zápis z MKD stavby, K.V, Horova 12 – utěsnění prostupů požárně dělicími konstrukcemi v objektu, konaného dne 12.1.2023 ve 14.00

předmět MKD:

PŮDORYS suterénu

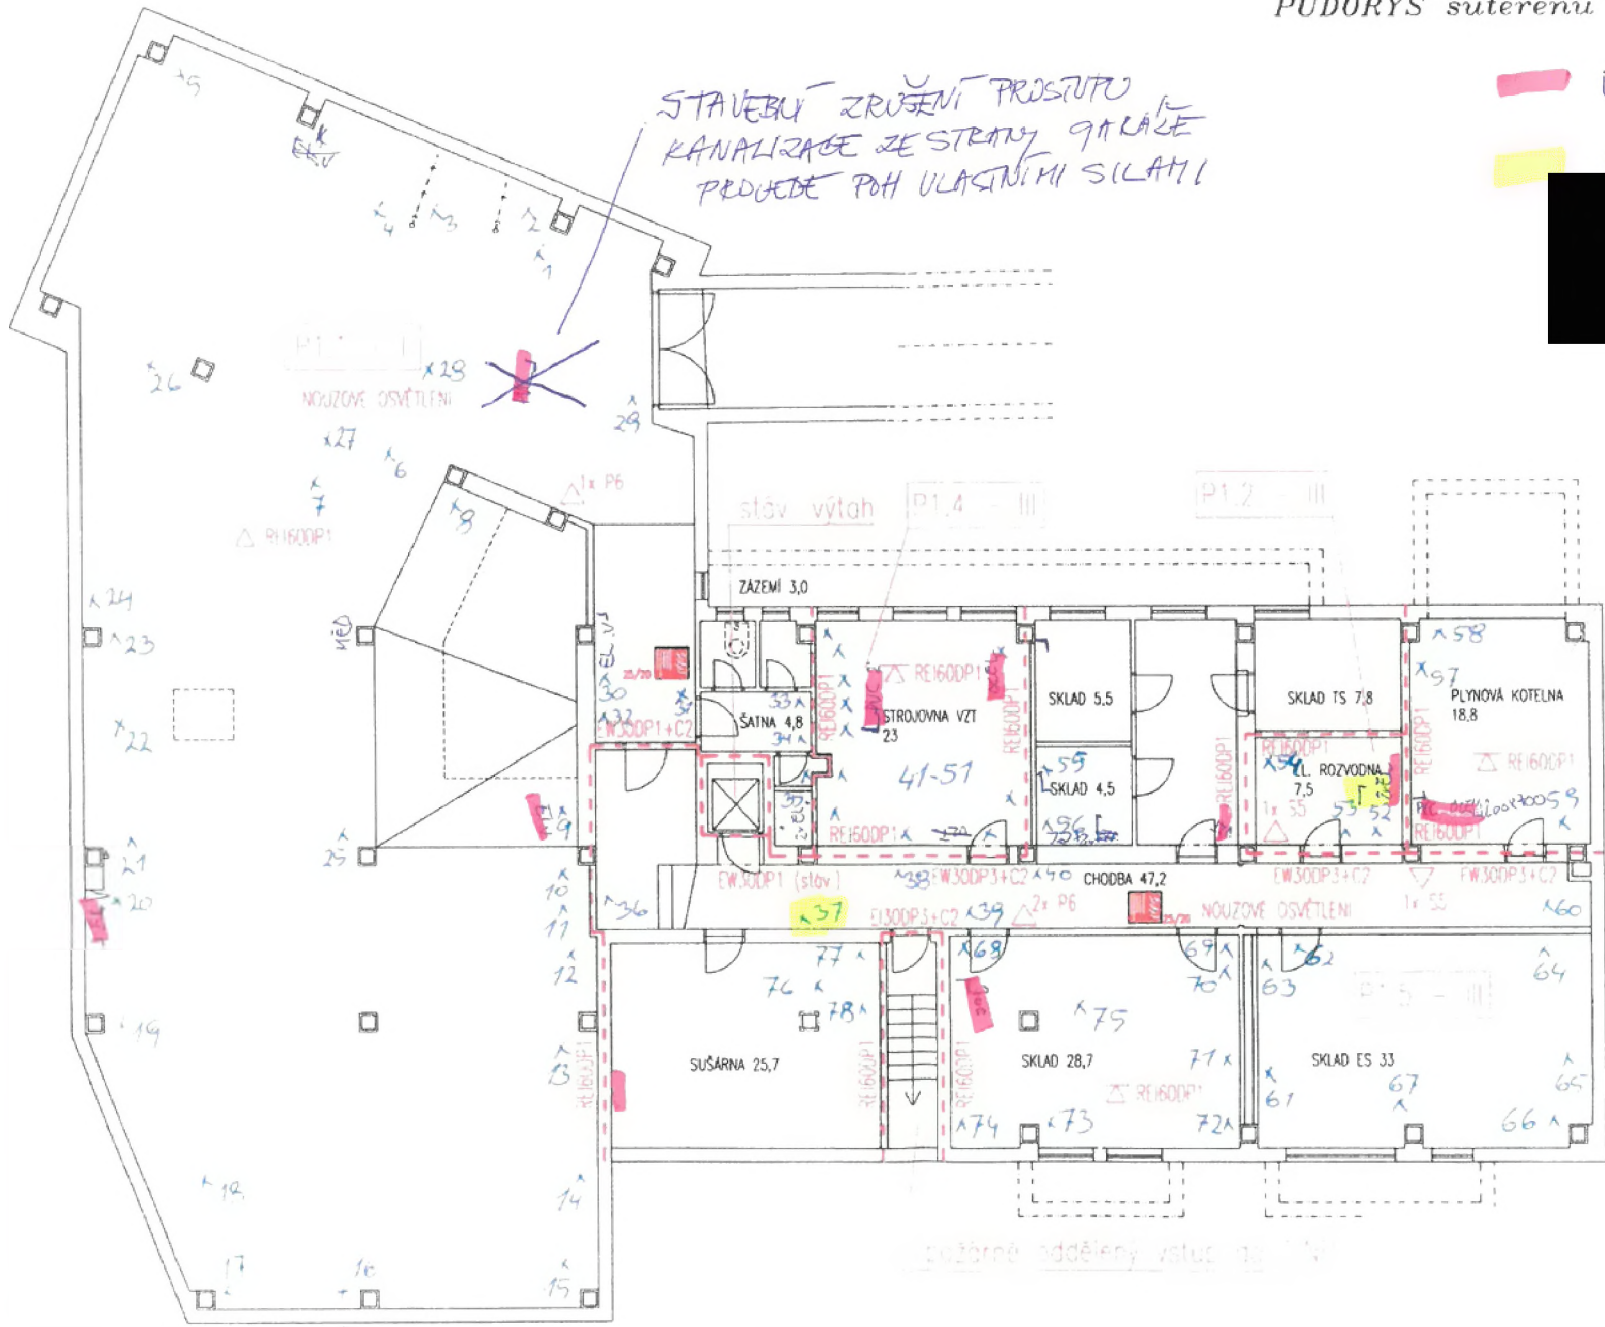
předmětem mimořádného kontrolního dne byla skutečnost, že v soupisu prací u zveřejněné výzvy na zhotovení prostupů nebylo zohledněno 9ks prostupů v 1.pp (viz. grafická příloha 1.pp) a 1ks prostup v 5.np (svazek kabelů). O tyto prostupy bude třeba na základě dodatku smlouvy zakázku rozšířit. Charakter nově objevených prostupů je shodný s prostupy uvedenými v soupisu prací (trubky, el.kabely, VZT). Předmět dodávaných prací, tj. způsob utěsnění, materiál apod. se nemění. Zároveň dochází ke snížení původně požadovaného počtu prostupů (v zadání byly uvedeny duplicitně) o 2ks.

- VÍCEPRÁČE + 5.NP
- MĚNĚPRÁČE

STAVEBNÍ ZRUŠENÍ PROSTUPU
KANALIZACE ZE STRANY GARÁŽE
PŘEDVEDE PŮH ULASTNÍMI SILAMI

Zhotovitel pro zpracování dodatku smlouvy zašle objednateli nacenění 10ks nově prováděných prostupů. Nacenění provést se shodnými čísly položek ze soupisu prací, který je součástí smlouvy.
